Številka: 6224-0005/2015/4
Datum: 16. 4. 2018

Zadeva: Pripombe na odlok o razglasitvi nepremičnih kulturnih spomenikov lokalnega pomena na območju občine Dolenjske Toplice.

Pošiljamo vam stališča do pripomb, ki so jih podali občani v okviru javne obravnave pri sprejemanju Odloka o razglasitvi kulturnih spomenikov lokalnega pomena na območju občine Dolenjske Toplice.

Pripomba 1: Dolenje Gradišče – Gradišče (EŠD 8613)

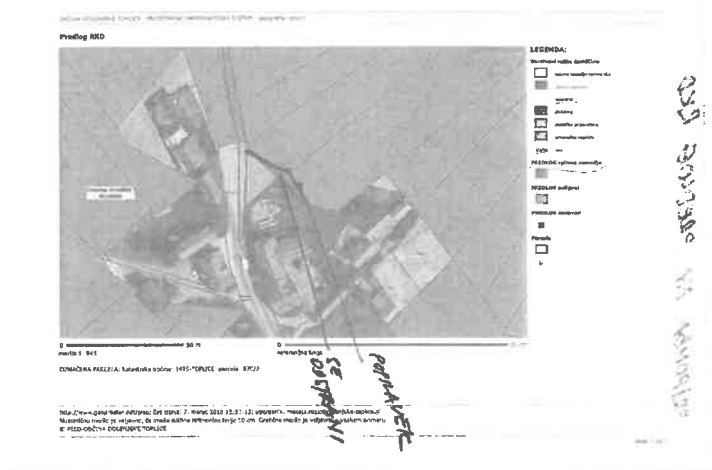
Pri pregledu predloga (grafičnega) za vplivno območje Dolenje Gradišče vas naprošam, da mejo območja formirate po parcelni meji 13/1, k.o. Toplice.

Pripomba se sprejme.

Pripomba je sprejeta in je že bila v celoti upoštevana. Hkrati ugotavljamo, da je iz tekstualnega dela opisa enote Dolenje Gradišče – Gradišče, EŠD 8613 (oz. kulturnega spomenika) potrebno umakniti stavek: V začetku 20. stoletja so tu del obzidja uporabili za temelj cestne trase.
